RESOLUCION N°

POR MEDIO DE LA CUAL SE OTORGA UN PERMISO DE VERTIMIENTOS Y SE TOMAN OTRAS DETERMINACIONES

Que técnicos de la Corporación procedieron a evaluar la información presentada, generándose el informe técnico N° **IT- 03791** del 29 de junio del 2023, dentro del cual se formularon algunas observaciones que hacen parte integral del presente acto administrativo, y se estableció lo siguiente:

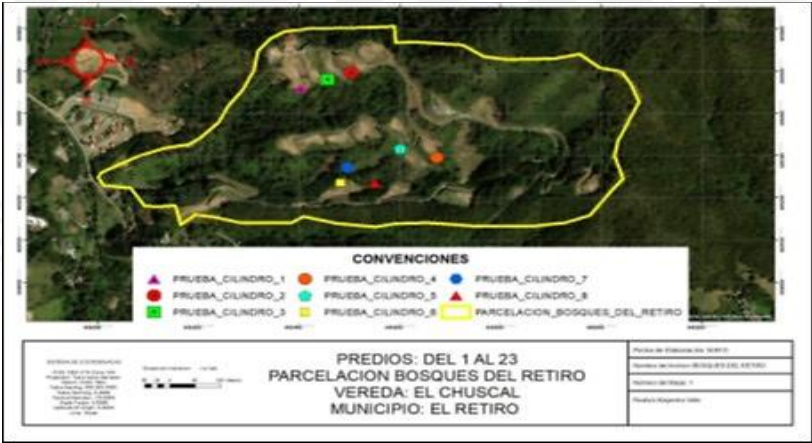
Procedimiento: Se realiza prueba de infiltración en 8 puntos, la cual se llevó a cabo mediante anillo concéntrico, se saturó dicha área y se registró el descenso del agua en el anillo exterior en intervalos de 10 minutos. Se informa que las pruebas tuvieron lugar los días 7 de mayo (3 pruebas) 9 de mayo (3 pruebas) y 12 de mayo (2 pruebas), cada prueba tuvo una duración mayor a 4 horas.

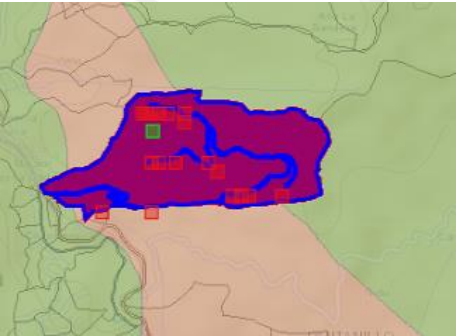
Se realiza para todas las pruebas el cálculo de la infiltración básica obteniendo los siguientes resultados:

Punto	Infiltración básica (mm/h)
Prueba 1	74.87
Prueba 2	87.58
Prueba 3	78.79
Prueba 4	31.61
Prueba 5	99.94
Prueba 6	32.99

Prueba 7	51.48
Prueba 8	80.30
Promedio	76.19

De acuerdo a lo anterior se obtiene la infiltración básica promedio de: **76.19 mm/hora**.
